審査結果の概要

- 令和7年7月16日、審査依頼者から本件事業に関する審査依頼があった。
- 本件事業は、内閣総理大臣官邸の前庭において、**除去土壌（約2m³）の復興再生利用**を実施するものである。

施工箇所の位置図・断面図

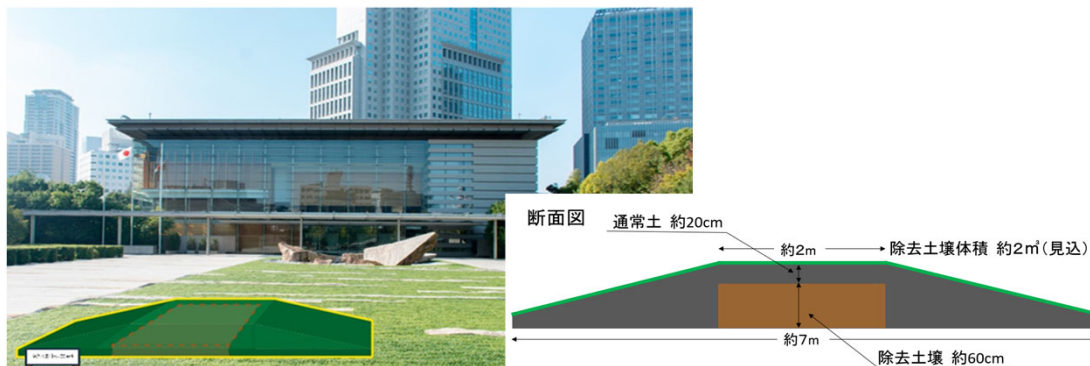
- 本件事業の**計画**は**基準省令に適合し、ガイドラインで示された留意事項に沿った適切な内容**と認められる。
- 現場での**施工**についても、**上記計画に基づき、適切に行われた**と認められる。

主な審査事項	審査結果
利用する除去土壌の放射能濃度	作業員・一般公衆の追加被ばく線量が1mSv/年以下となるよう、放射能濃度が8,000Bq/kg以下の除去土壌を利用している。
除去土壌の飛散流出防止措置	除去土壌の上に20cm以上の厚さで覆土が施されているほか、施工中も必要に応じてシート養生等を行うことにより、飛散流出防止措置が採られている。
放射線量のモニタリング	施工前（0.07-0.10μSv/h）、施工中（最大0.40μSv/h）、施工後（0.12μSv/h）及び維持管理時のモニタリング方法や実施頻度等は、基準省令・ガイドラインに適合している。
異常時・応急復旧等における対応	自然災害等によって除去土壌の施工箇所に被災が生じた場合の対応（応急復旧・本復旧）はガイドラインに則った内容となっている。
